Направляємо Вам Оновлене повідомлення про безпеку на місцях UA_2025-PD-MR-011 FSN Rev B.

Оновлене повідомлення про безпеку на місцях

Системи МРТ з версіями програмного забезпечення R11.1 та R12.1
Помилки вирівнювання перехресних посилань у MobiView

Це Повідомлення про безпеку на місцях було оновлено, щоб включити додаткові системи до Розділу 3. Новододані системи позначені **синім**.

Рисунок 1. Лінія перехресного посилання аксіального зображення (ліворуч) відображається в неправильному місці на зображенні, згенерованому MobiView (посередині). Правильне розташування показано на нефузованому сагітальному вихідному зображенні (праворуч).

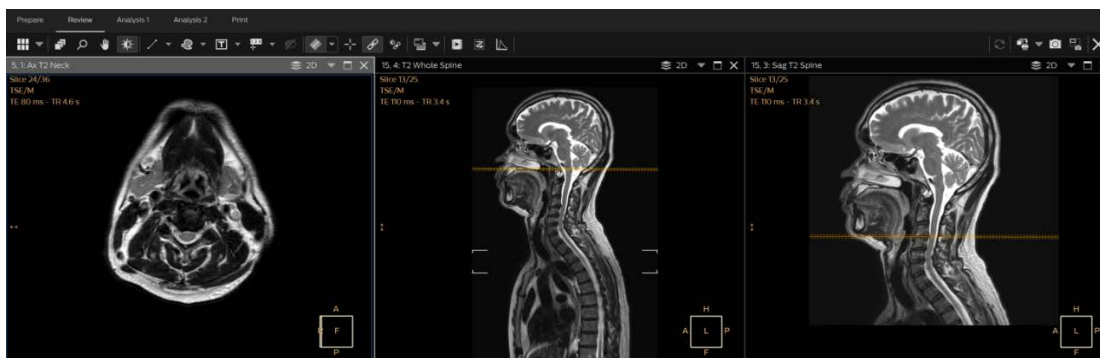
- А. Лінія та/або рамка перехресного посилання можуть відображатися в неправильному місці при перегляді зображення, згенерованого в MobiView (див. приклади на рисунках 1 та 2).

Помилки вирівнювання можуть виникати лише за одночасного виконання обох наступних умов:

- Багатопозиційне сканування, яке потребує зшивання зображень з 3 або більше позицій, та
- Використовується протокол сканування, у якому станції мають різний розмір вокселя або поле зору (тобто розмір вокселя або поле зору налаштовані індивідуально для кожної анатомічної ділянки).

- 4. Дії, які слід виконати клієнту/користувачу для попередження виникнення ризиків для пацієнтів і користувачів**
- Ви можете продовжувати використовувати систему відповідно до її призначення.
 - А. Щоб уникнути потенційної проблеми з неправильною перехресною лінією відліку на зображеннях, згенерованих MobiView, використовуйте однаковий розмір вокселя та поле зору для всіх сканувань станції.

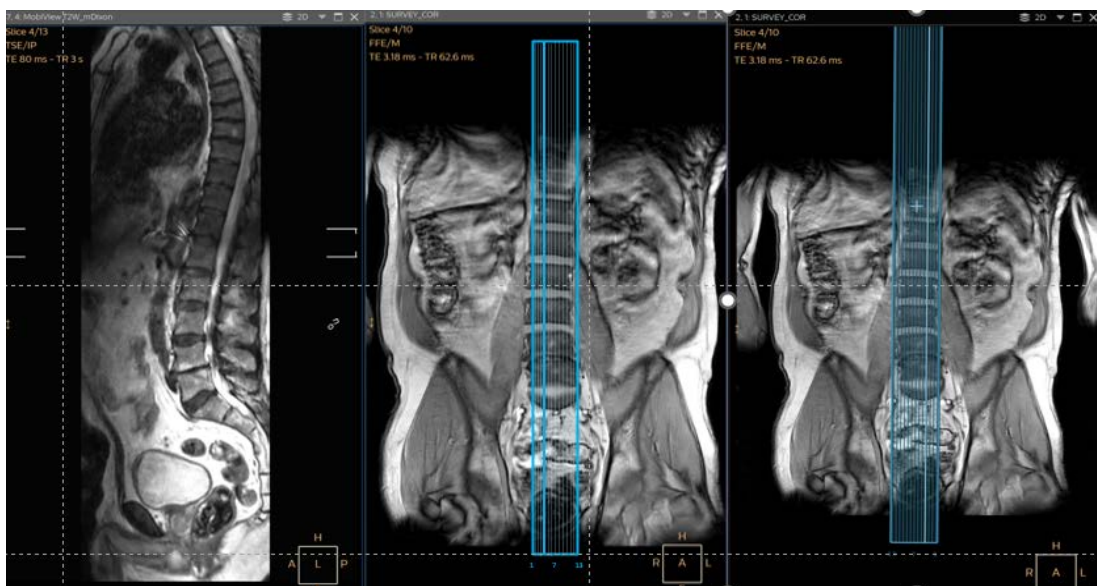
- В. Рамка перехресного посилання на зображенні, згенерованому в MobiView, може відображатися в неправильному місці під час віддзеркалення на інше зображення (див. приклади на рисунках 3 та 4), якщо:
- зображення MobiView отримані з оберненим порядком сканування зрізів (тобто налаштування відображення зображення змінені), або
 - відображається рамка перехресного посилання для зведеної серії, згенерованої в MobiView (аксіальні станції), або
 - відображається рамка перехресного посилання для багатоплощинної реконструкції, згенерованої з багатопланових даних.

В. Не використовуйте функцію перехресного посилання в режимі рамки, режимі всіх зрізів або в 3D-режимі. Використовуйте функцію перехресного посилання в режимі одного зрізу.

Рисунок 4. Рамка перехресного посилання зведеної аксіальної серії, згенерованої в MobiView (ліворуч), відображається з неправильним розміром і розташуванням на

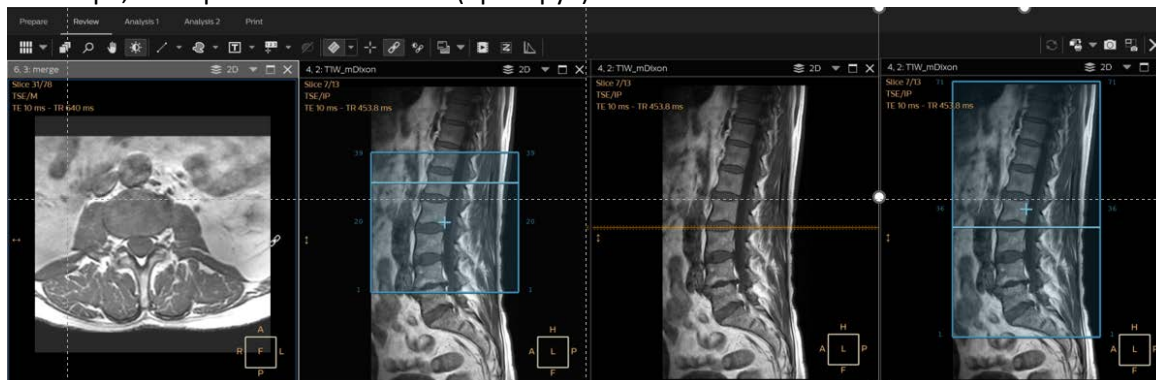
іншому скануванні (ліворуч посередині). Лінія перехресного посилання тієї ж зведеної аксіальної серії, згенерованої в MobiView, знаходиться в правильному місці (праворуч посередині). Правильний розмір і розташування рамки показано для зведеної аксіальної серії, згенерованої в MobiView (праворуч).
